Vegna: Máls nr. 0076/2026, Nýbýlavegur 1 - breyting á aðalskipulagi (Lýsing)

Efni: Lýsing fyrir breytingu á aðalskipulagi vegna breytingar á landnotkun úr verslunar- og þjónustusvæði í íbúðarbyggð við Nýbýlaveg 1.

Breyting á aðalskipulagi - lýsing

Mynd 1 Veghelgun er sýnd með rauðum lit

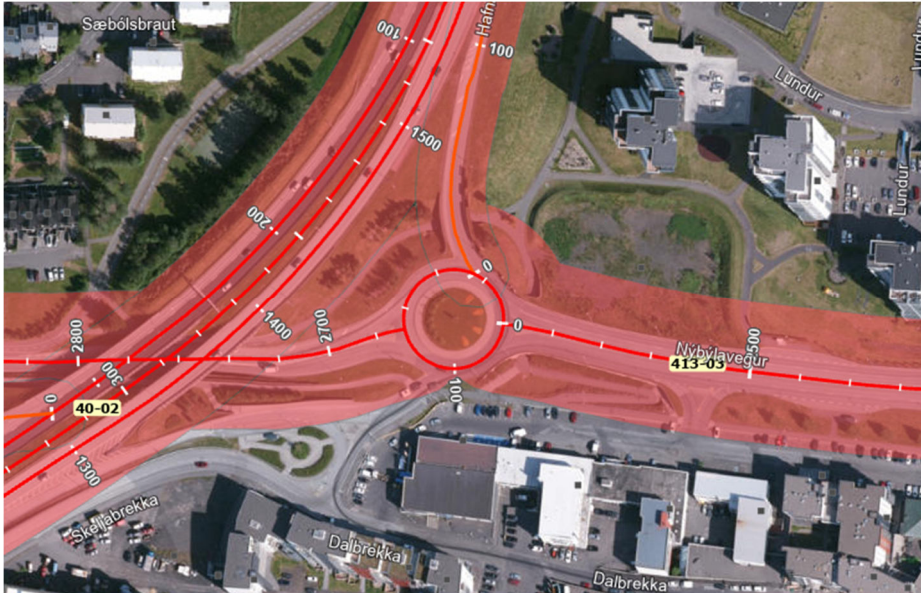
Vegagerðinni. Mynd 1 sýnir veghelgun á umræddu svæði. Ljóst er að veghelgun nær langt inn á fyrirhugaða lóð.

Vegagerðin hefur áður sýnt umsókn um tengingu inn á umrædda lóð enda er staðsetning hennar bagaleg, bæði m.t.t. veghelgunar og nálægðar við aðrar veltengingar. Ekkert hefur breyst sem breytir þeirri ákvörðun Vegagerðarinnar.
